リコール届出一覧表

リコール届出日：平成19年2月6日

リコール届出番号	外-1373	リコール開始日	平成19年2月7日
届出者の氏名又は名称	フォルクスワーゲン グループ ジャパン株式会社 代表取締役 梅野 勉	製作国：ドイツ連邦共和国 製作者名：フォルクスワーゲン株式会社 問い合わせ先：フォルクスワーゲン カスタマー センター (フリーダイヤル)0120-993-199 (アドレス) http://www.volkswagen.co.jp/	
不具合の部位 (部品名)	動力伝達装置 (ドライブシャフト)		
不具合状態にあると認める構造、装置又は性能の状況及びその原因	ドライブシャフトのトランスミッションへの組み付けが不適切なため、シャフトとサイドギアとの嵌合が浅く、抜け防止クリップが確実に装着されていないものがある。そのため、ハンドル操作の繰り返し等により、シャフトが徐々に抜け出し、最悪の場合、シャフトがトランスミッションから外れ、走行不能になるおそれがある。		
改善措置の内容	全車両、ドライブシャフトのトランスミッションへの組み付け状態を点検し、組み付け状態が不適切なものは、クリップを交換し正規の状態に組み付ける。		
不 具 合 件 数	25件	事故の有無	0件
発 見 の 動 機	市場からの情報による。		
自動車使用者及び自動車分解整備事業者に周知させるための措置	<ul style="list-style-type: none"> ・使用者：ダイレクトメールで通知する。 ・自動車分解整備事業者：日整連発行の機関誌に掲載する。 ・対策実施済車には、運転者席側ドア開口部のドアロックストライカー付近に外-1373のステッカーを貼付する。

改善箇所説明図

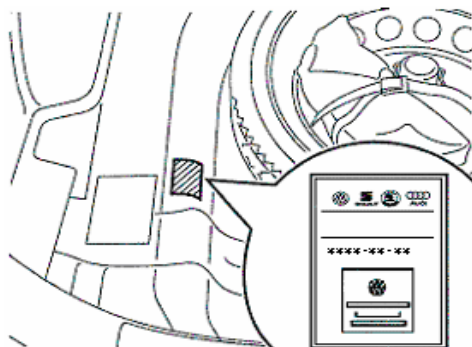
ドライブシャフトのトランスミッションへの組み付けが不適切なため、シャフトとサイドギアとの嵌合が浅く、抜け防止クリップが確実に装着されていないものがある。そのため、ハンドル操作の繰り返し等により、シャフトが徐々に抜け出し、最悪の場合、シャフトがトランスミッションから外れ、走行不能になるおそれがある。

全車両、ドライブシャフトのトランスミッションへの組み付け状態を点検し、組み付け状態が不適切なものは、クリップを交換し正規の状態に組み付ける。
